COMUNE

PIANO REGOLATORE GENERALE

Controdeduzioni alle richieste di modifiche ed integrazioni Regionali

RELAZIONE GEOLOGICO - TECNICA

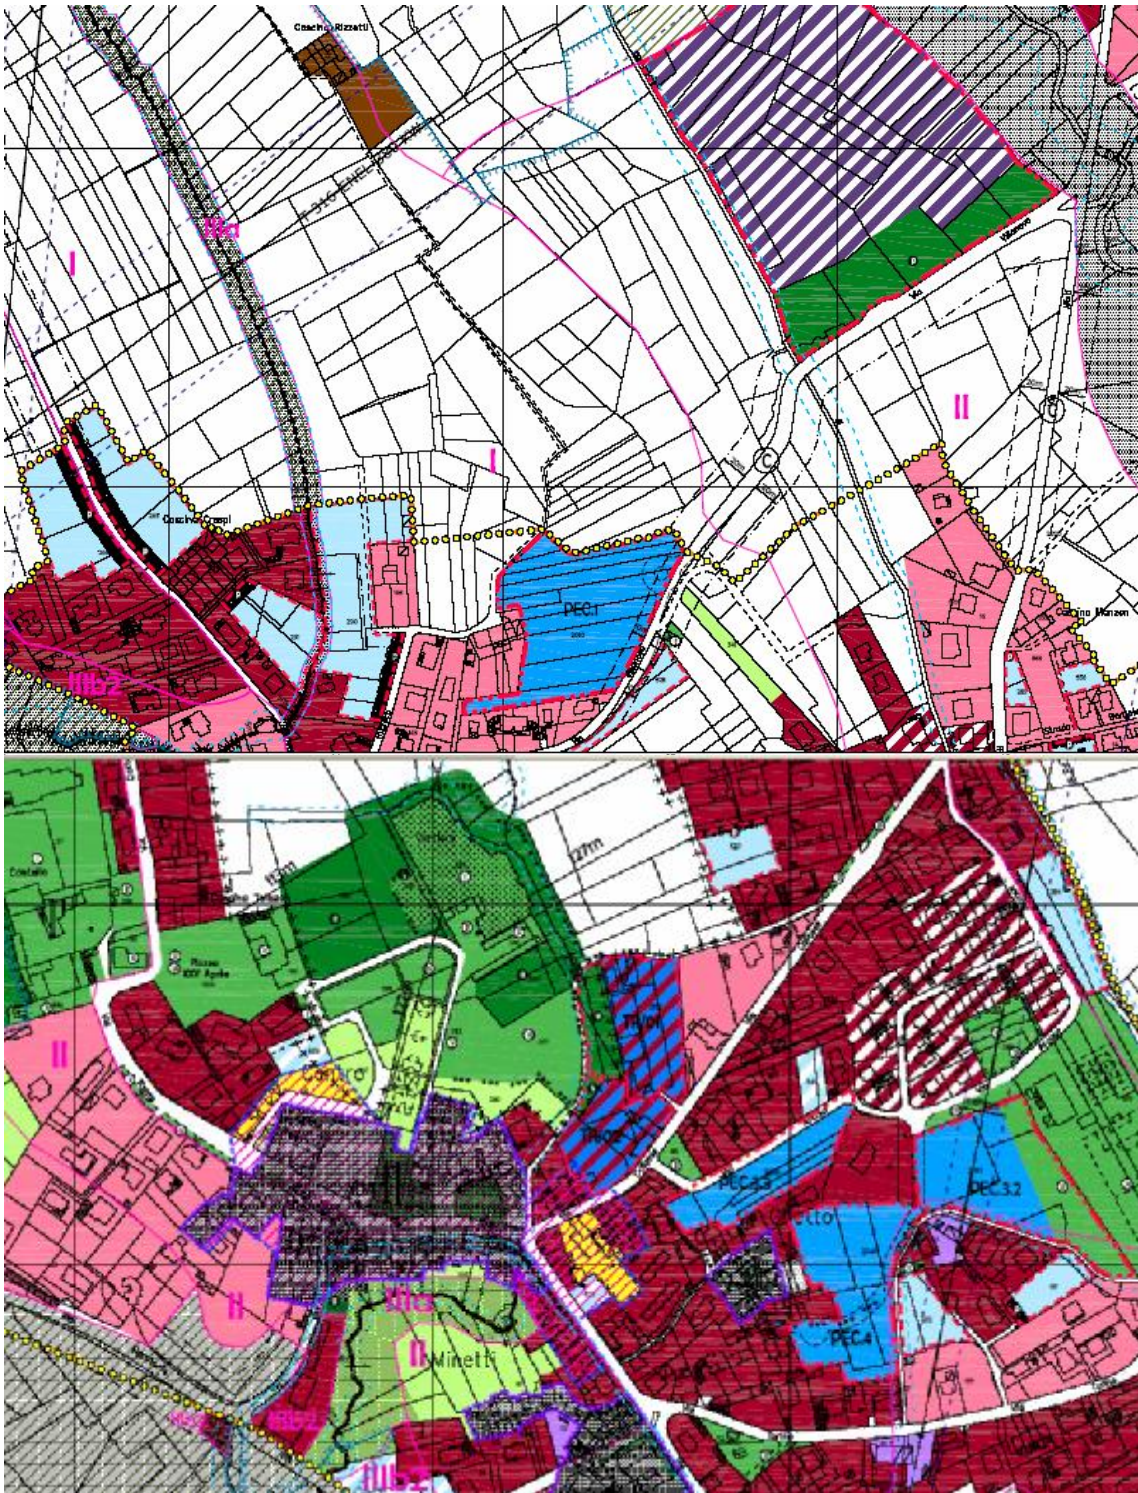
Gli areali evidenziati in grigio sono stati stralciati in fase di controdeduzione alle Osservazioni regionali del 31/3/08.
